Innspill Til «nabovarsel» Ny Soda LYE Fabrikk på eiendom 124/9 datert 19.11.2021

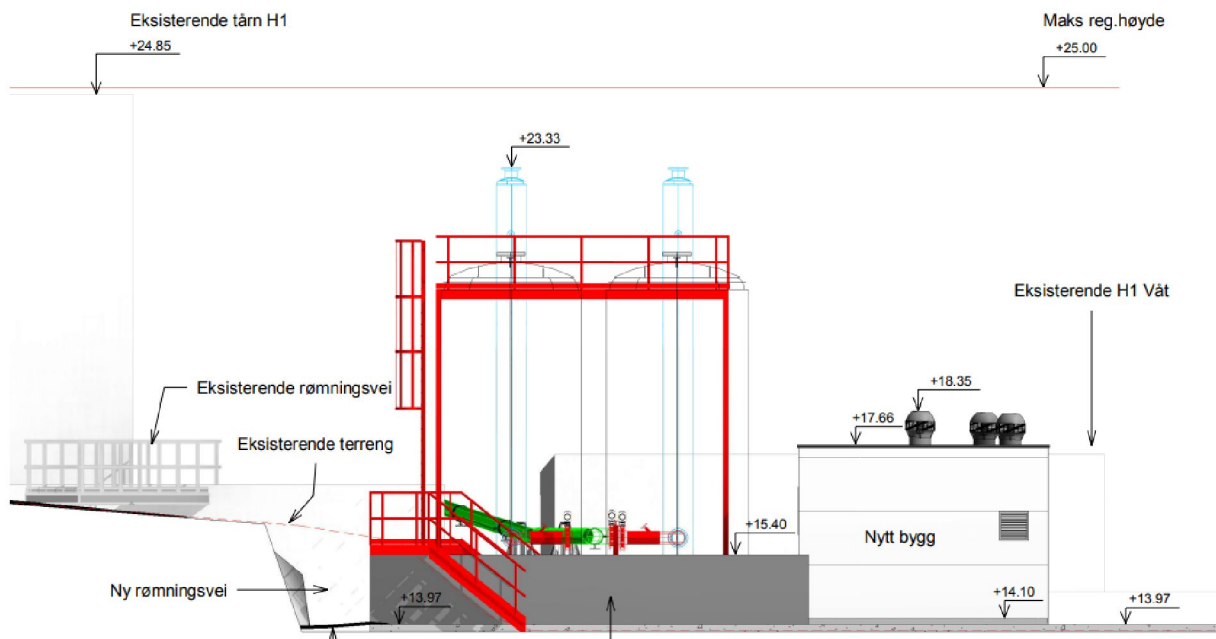
På forhåndskonferansen ble det informert til kommunen at hovedveien ligger på kote høyde 20 og at den nye fabrikken ikke på noen sted ble høyere enn 26meter dette er helt feil informasjon gitt til kommunen. Og fremstår som løgn.

Reguleringsplan 543 datert 09.04.2013 for området sier : §24 Maks høyde 13.5 og ikke høyere enn 15 moh. Redgjøring fra søker sier til kommunen: Gulv har kote 14,0 moh. Topp bygg er på kote 18.35 moh. Tankene er ikke nevnt.. Det er jo høyden på disse som må opplyses til kommunen om, trist å se hvor vanvittig mye feil informasjon søker har servert Kommunen og ikke minst naboene til dette anlegget.
